Mission régionale d'autorité environnementale

Avis sur l'une des opérations du projet global de centrales photovoltaïques au sol sur les communes de Mourmelon-le-Petit et Mourmelon-le-Grand (51), porté par EDF RENOUVELABLES France, l'opération de Mourmelon-le-Petit

n°MRAe 2023APGE33

Figure 2 – carte du dossier mentionnant 3 opérations de centrales photovoltaïques

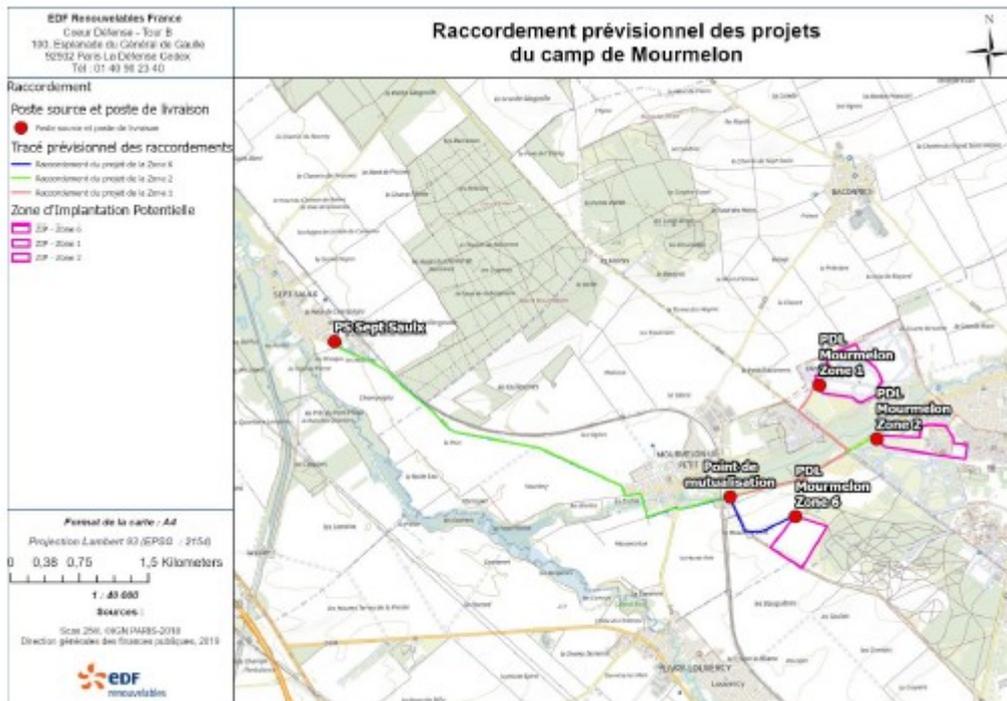
L'Ae n'a pas encore été saisie d'une demande d'avis pour ces 2 autres opérations attribuées *a priori* antérieurement. Le dossier comporte une carte (cf figure 2 du présent avis) qui montre l'implantation des 3 opérations (notés zones 1,2 et 6) dans le camp militaire.

L'Ae s'est de plus interrogée sur ce que sont les zones 3, 4 et 5 et si ce sont des zones prévues pour accueillir d'autres opérations de centrales photovoltaïques.

L’Ae informe donc le pétitionnaire que le projet global devrait être celui de la création des toutes les centrales photovoltaïques prévues d’être installées sur le camp militaire de Mourmelon et qu’il comporte donc à ce stade au moins 3 opérations, dont celle de Mourmelon-le-Petit pour laquelle elle a été saisie, ainsi que les 2 autres qui relèvent visiblement de la même situation foncière (camp militaire), de la même maîtrise d’ouvrage (EDF Renouvelables France), et du même contexte environnemental et paysager.

Figure 3 – plan de masse du projet

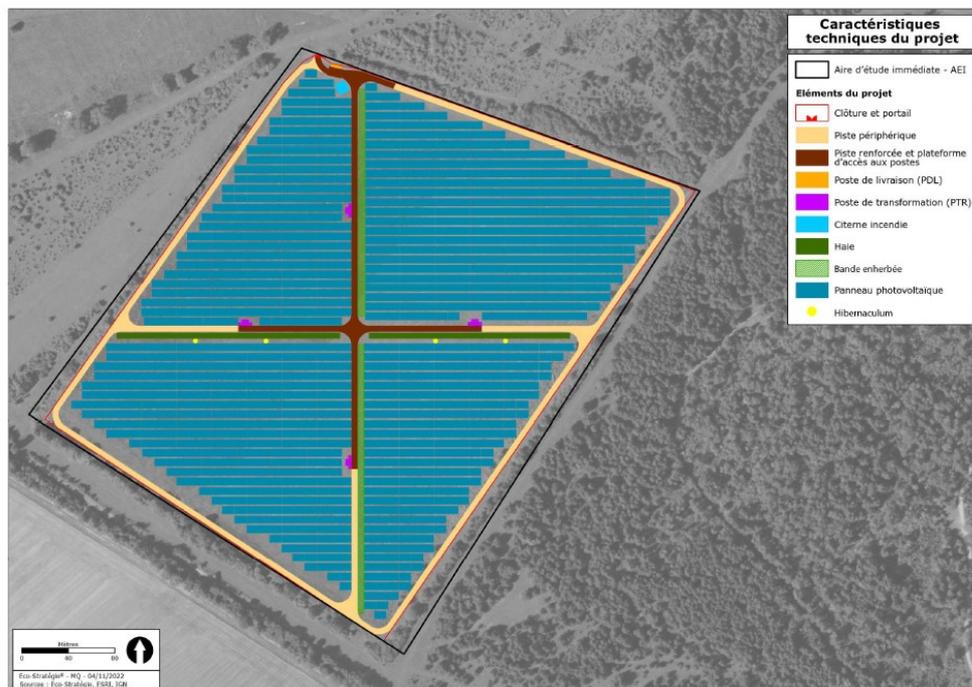
La centrale sera constituée de 543 tables de hauteur maximale de 2,29 m et de hauteur minimale du bord inférieur de 1 m. Ces dispositions constructives permettent selon le pétitionnaire de garantir la présence de lumière diffuse pour la végétation tout en assurant une ventilation naturelle des modules suffisante. En cas de gestion du couvert végétal par pâturage ovin, cela permet également aux moutons de circuler aisément au sein du parc.

À ce stade des études, le choix de la technologie des modules n'est pas encore arrêté mais le pétitionnaire s'oriente vers des modules cristallins bi-faciaux.

L'Ae précise qu'il existe effectivement des modules photovoltaïques cristallins multicouches qui présentent l'avantage par rapport à la technologie monocouche de capter de l'énergie sur les deux faces, ce qui améliore le rendement (de 8 à 15 % supplémentaires pour atteindre un rendement de 25 %¹²).

L'Ae recommande au pétitionnaire de comparer les alternatives possibles pour le choix de la technologie des panneaux photovoltaïques à installer en prenant en compte notamment le moindre impact environnemental (risque de pollution et optimisation du rendement), les possibilités de recyclage et l'aménagement sur site.

Les fondations envisagées des structures seront des pieux en acier battus mis en place dans le terrain par battage mécanique jusqu'à la profondeur nécessaire. L'enfouissement des pieux sera d'environ 2 m de profondeur en moyenne (maximum 3,5 m). L'Ae indique que la solution par longrines ou plots béton devrait être étudiée (cf chapitre 2.2. du présent avis).
